改善箇所説明図

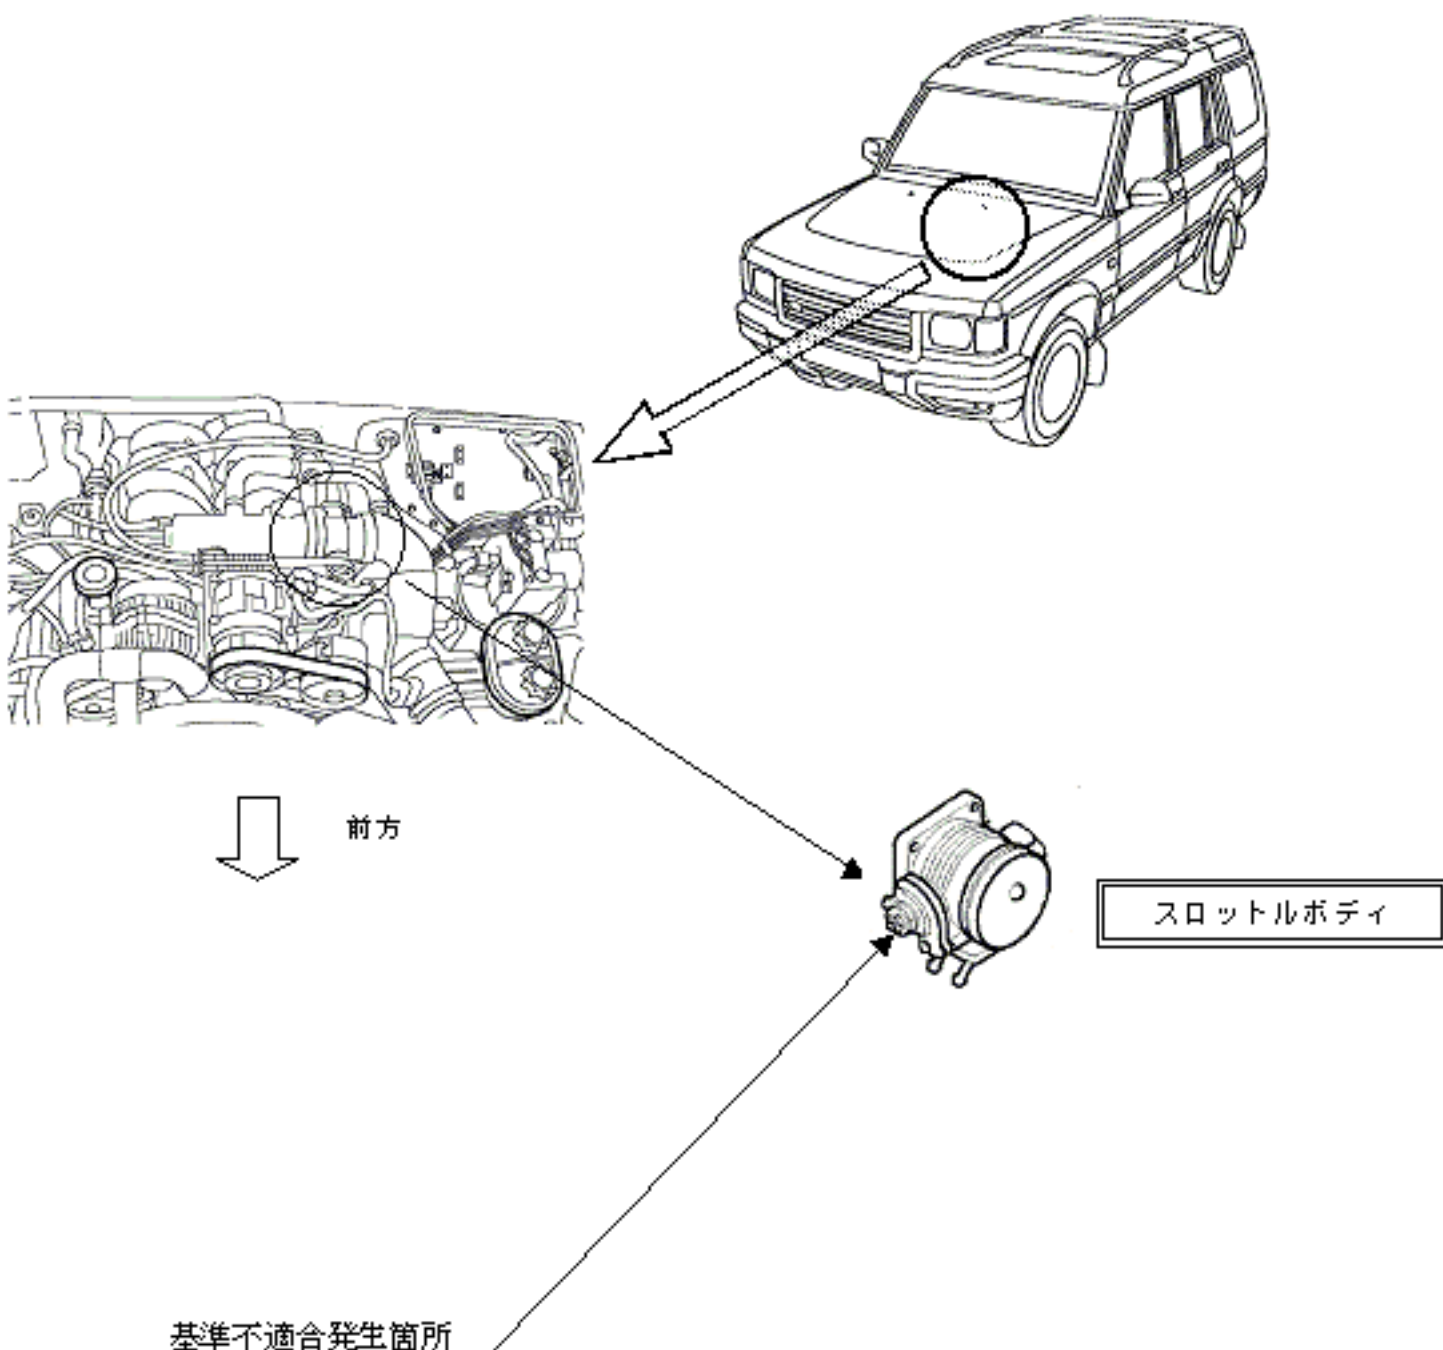
原動機において、スロットルボディの加工が不適切なため、内部に取り付けられたスロットルバルブが円滑に作動しないものがあり、最悪の場合、アクセルペダルを離しても、原動機の回転が下がらなくなるおそれがある。

全車両、スロットルボディの製造番号を点検して、対象となるものはスロットルボディを良品と交換する。

識別：スロットルボディ本体に黄色のペイントを塗布する。
